工程指示 / 要求簡箋 ENGINEER INSTRUCTIONS(E.I.)

工程指示編號:	EI- 5992C	修改版本:	C
	HK- 1012		
工程編號:	J 856	工程名稱:	TSWTL23 天榮
收件人:	生統/梅/林仁安	發件人:	Thomas Wong
工程項目:	更新大貨起底水槽 (修改C 起底水槽去水孔修改) 已經按照通過測試的PMU 做渣做修改	日期:	11/05/2023

关于 J-856 起底水槽去水孔修改

工程名稱 Project Title: 天榮站起底水槽料拆圖
工程編號 Project No: J-856

美特鋁質有限公司 MIDI Aluminium Fabricator Ltd.				工程號 J856 地盘 天榮站	類別 制圖 李傳鵬	物料號 M1 圖號 AT01-F03	
修改 A 日期 04.13	B 05.02	C 05.11	採用工廠 材料颜色 -	地盤 ✓ 图纸名称 铝料加工图	復核 練松文 批准 林仁安	2022-11-25 2022-11-27 2022-11-28	數量 - 單件重量 - (KG)

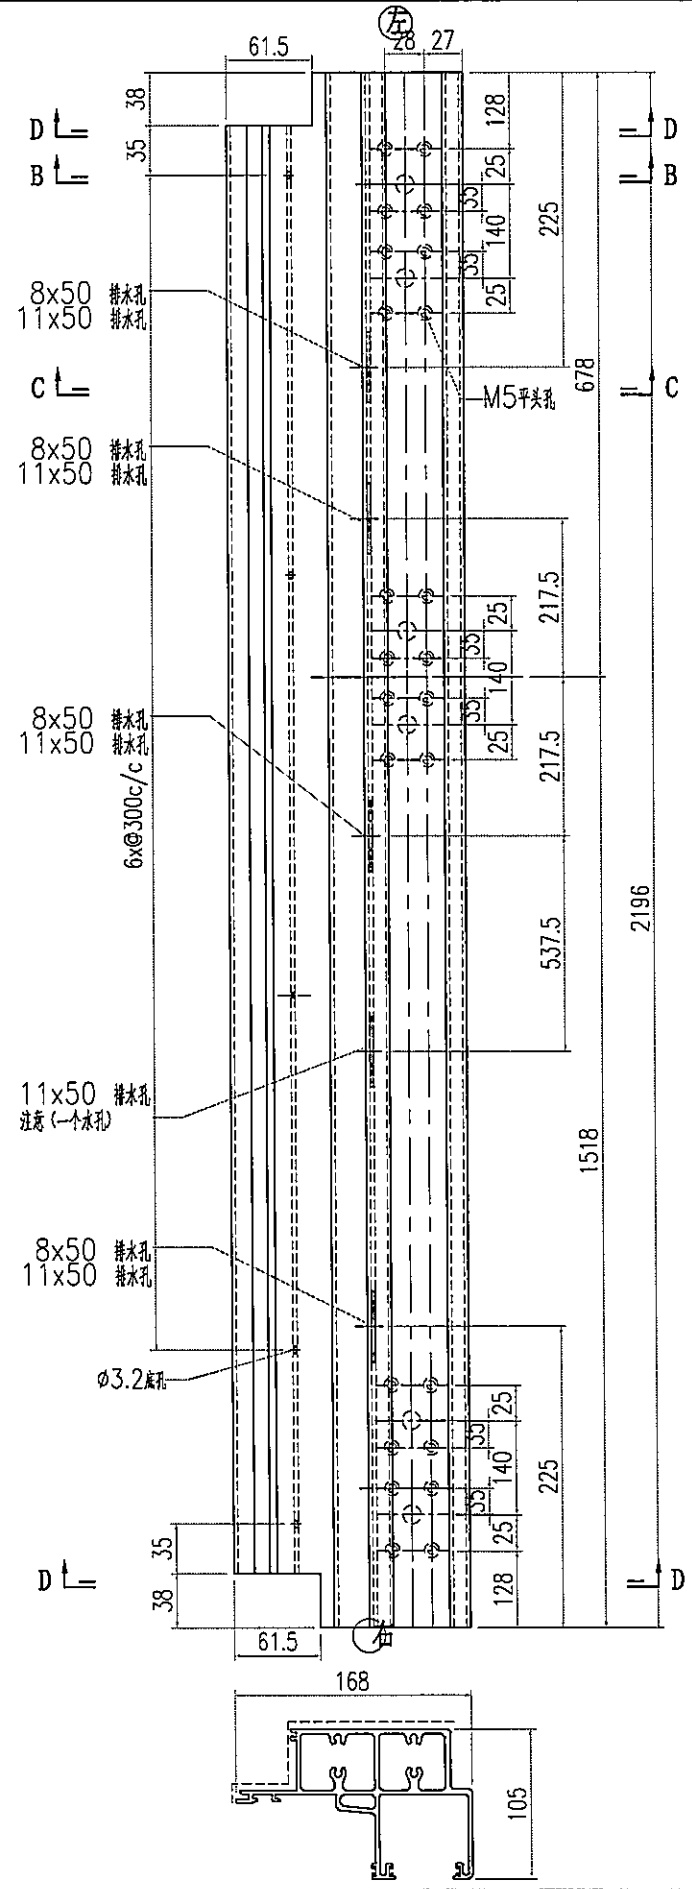
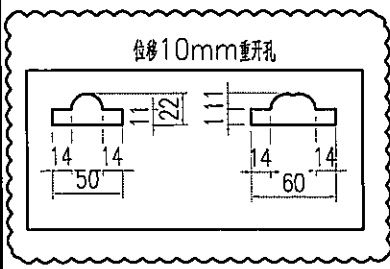
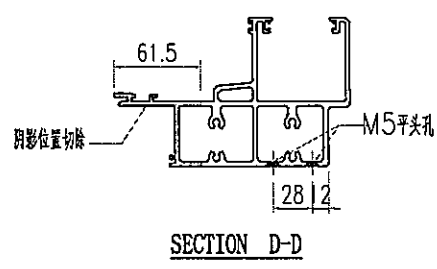
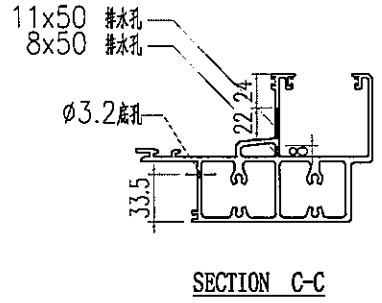
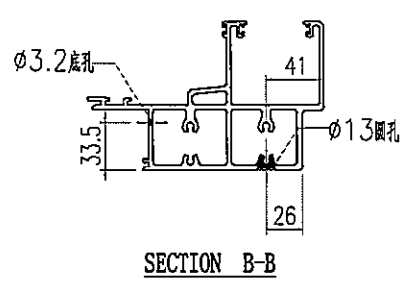
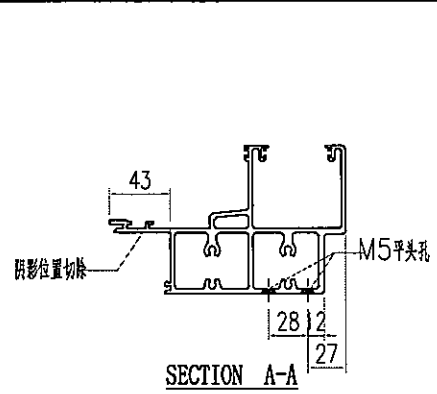
內容: 1:AT01-F03 AT01-F04 AT01-F10 AT01-F09 水槽孔位數裡要增加。
2: 編號為: AT01-F05 AT01-F16 AT01-F17 水槽兩端要鑽直徑6 的去水孔, 香港要求不能在加工圖上去體現, 只能用示意圖去體現 (附有開孔示意圖)。
3: 起底水槽去水大孔 原來尺寸為11X50, 現在需要改為11X60, 香港要求在原來的尺寸位置位移10MM 重新沖孔, 如何位移後附示意圖兩張。
完成上列要求日期: 17/05/2023

1:编号为: AT01-F03 AT01-F04 AT01-F09

美特铝质有限公司 MIDI Aluminium Fabricator Ltd.			工程號 J856 地盘 天榮站	類別 制圖 李傳鵬	物料號 M1 圖號 AT01-F05
修改 A B C 日期 04.13 05.02 05.11	採用工廠 材料顏色 -	地盘 ✓	图纸名称 铝料加工图 材料 AT01	復核 練松文 批准 林仁安	2022-11-25 2022-11-27 2022-11-28
			數量 - 單件重量 - (KG)

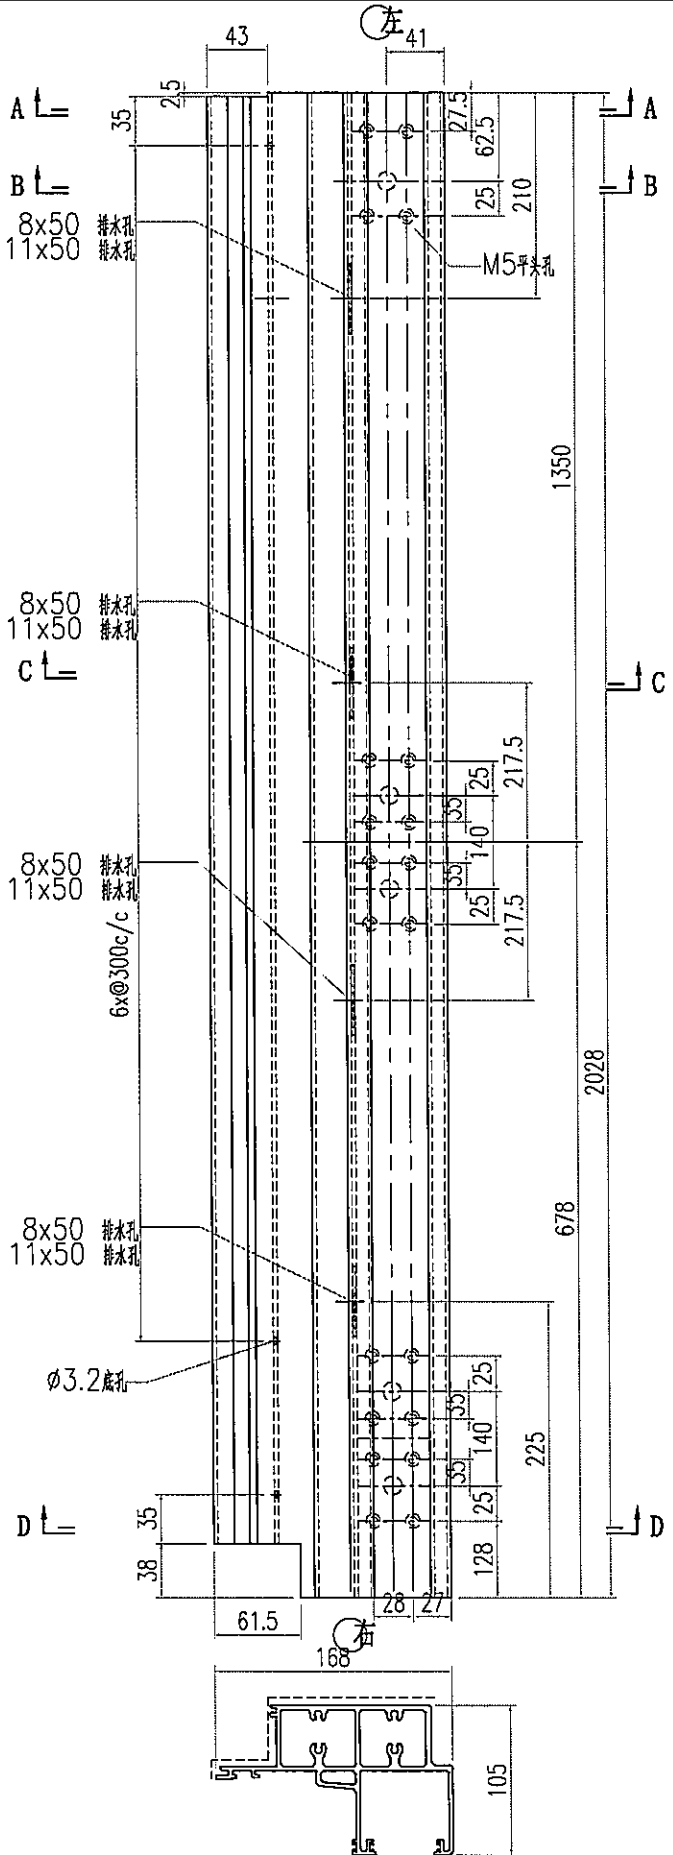
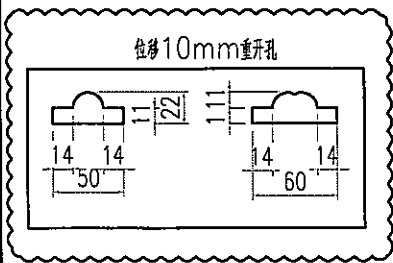
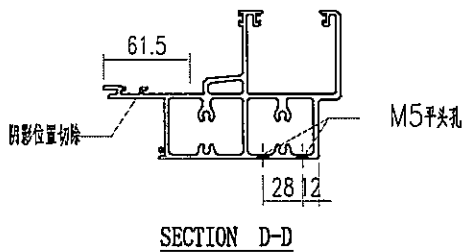
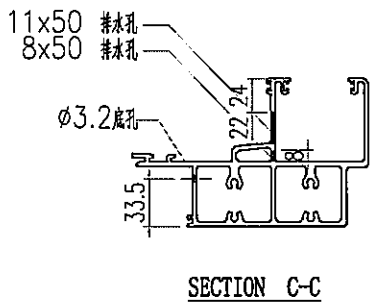
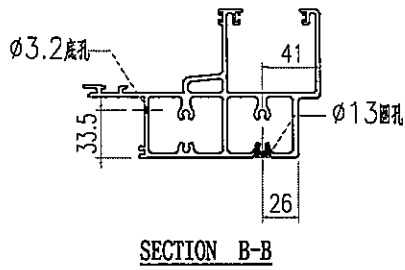
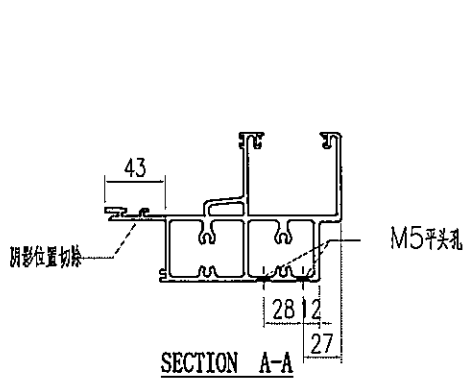
2: 编号为: AT01-F05 AT01-F16 AT01-F17 水槽两端要钻直径 6 的去水孔, 香港要求不能在加工图上去体现, 只能用示意图去体现 (附有开孔示意图)。

用AT01-F01做例子(原图)

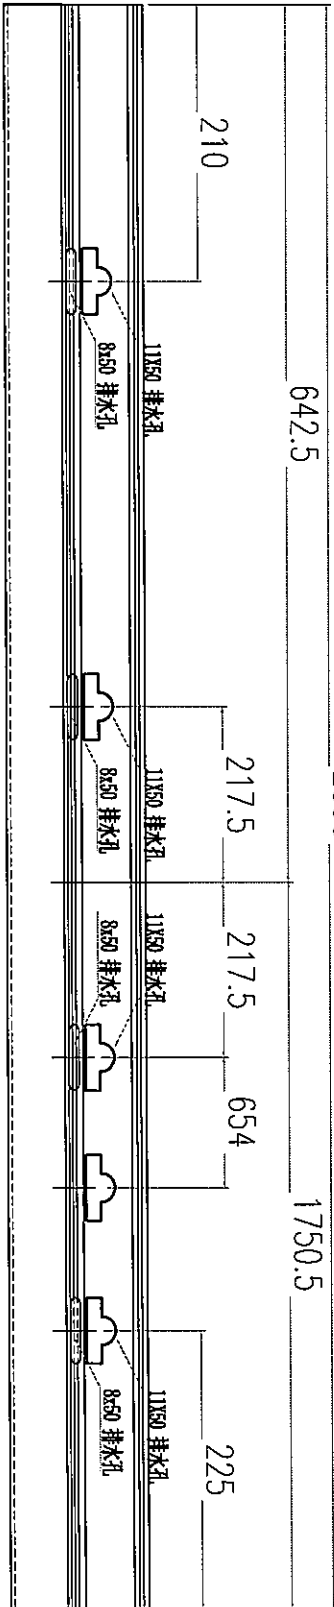
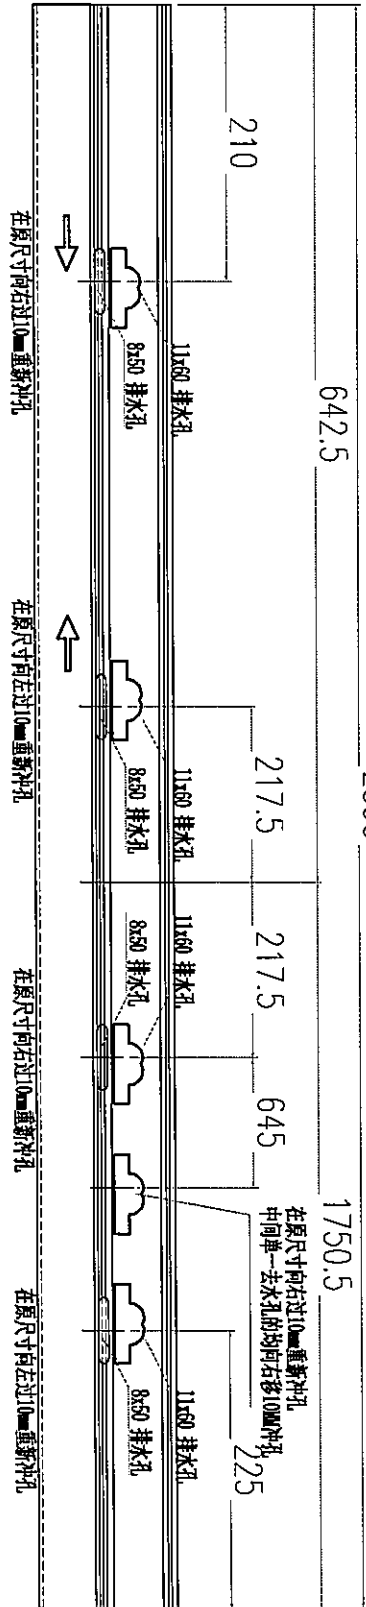
3: 起底水槽去水大孔 原来尺寸为 11X50, 现在需要改为 11X60, 香港要求在原来的尺寸位置位移 10MM 重新冲孔, 如何位移后附示意图两张。

用AT01-F01做例子

用AT01-F02做例子(原图)

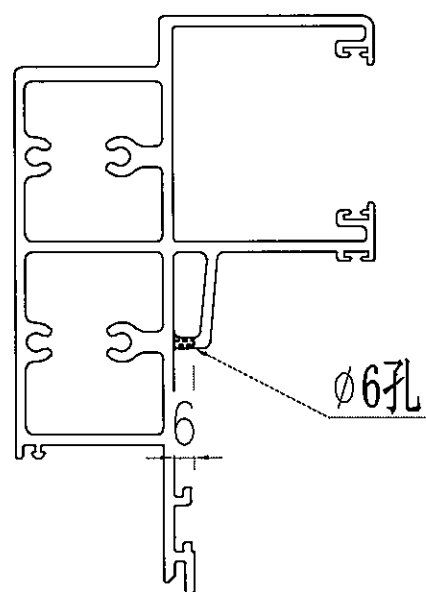
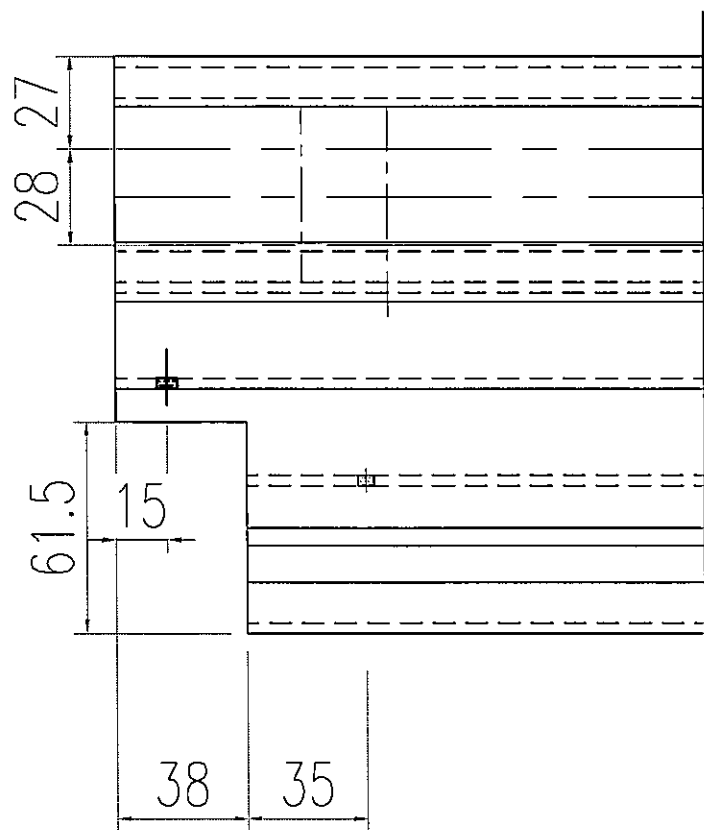
用于料编号为: AT01-F05 AT01-F16 AT01-F17(两端)
 香港要求此孔不能在加工图上修改, 只能示意图出

用AT01-F02做例子
